ОТЗЫВ

на автореферат диссертации

«Оценка качества устройства навесных фасадных систем гражданских зданий по параметрам энергетической эффективности»,

Рисунок - Фрагмент "сэндвич" стены:
1-несущий слой; 2-утеплитель; 3-облицовочный слой; 4-кронштейн;
5-внутренняя штукатурка; 6-фасадная облицовка кронштейна; 7-плита перекрытия

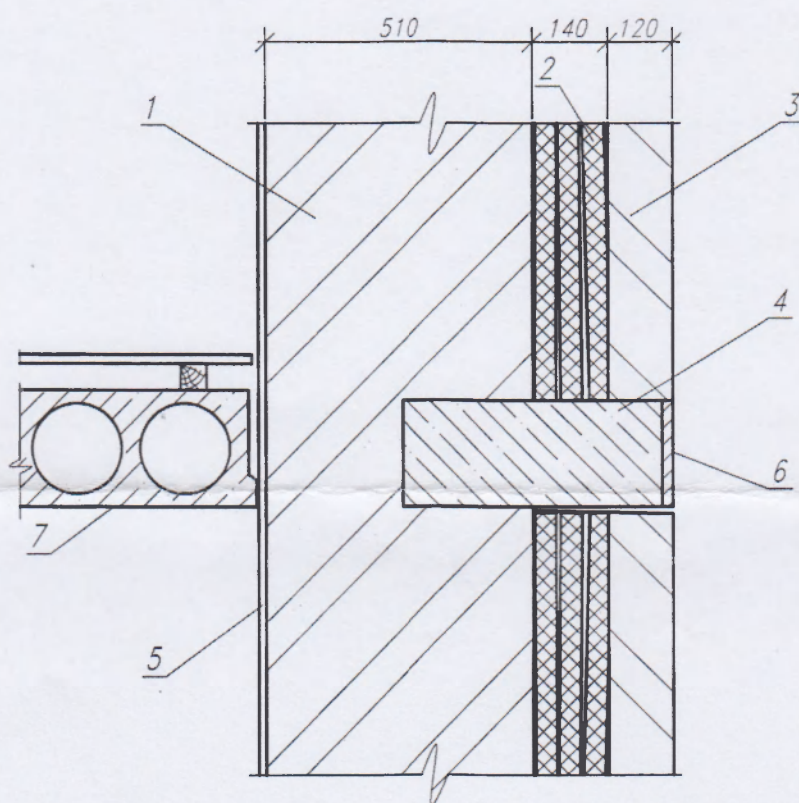
Печальный опыт строительства так называемых энергосберегающих домов в г.Екатеринбурге показал, что бесконтрольное возведение например, слоистых наружных стен приводит к откровенному браку. Чтобы не быть голословным автор данного отзыва приводит личный опыт вскрытия такой стены (см.рисунок).

*Стена трехслойная. Наружный слой 1 – несущая стена (конструктивно самонесущая) выложена из дырчатого кирпича, щель для утеплителя 2 шириной 140 мм и облицовка 3 толщиной 120 мм. Утеплитель и облицовочный слой поддерживаются кронштейном 4 из монолитного железобетона, устроенным по всем фасадам в уровне каждого перекрытия 7. Проектом предусмотрен кронштейн из армированного керамзитобетона, в натуре – тяжелый бетон. Кронштейн заземлен длинной стороной в несущей стене 1. Утеплитель представлен тремя слоями экструдированного пенополистирола толщиной по 40 мм. Пластины пенополистирола, размерами около 0,5 x 0,5 м уложены в щель свободно без признаков пригонки или приклеивания друг к другу и к кирпичным стенам. В результате образовались четыре непроектные воздушные прослойки, которые однако сообщаются друг с другом и с наружным воздухом. Дело в том, что кирпичные стены выложены «впустошовку», а именно, вертикальные швы между кирпичами практически не заполнены, а горизонтальные швы заполнены раствором частично, да еще дырчатый кирпич. В итоге вся полость стены заполнена наружным воздухом так, что стена практически не выполняет теплоограждающую функцию.

Кстати соискателем не исследован вопрос влияния дефекта кладки с незаполненными раствором швами на показатели сопротивления стены теплопередаче хотя он (дефект) встречается повсеместно.

Кроме того, прочность такой стены вызывает опасения. В рассмотренном случае несущими являются поперечные стены, так же с незаполненными швами. При этом число этажей 13.
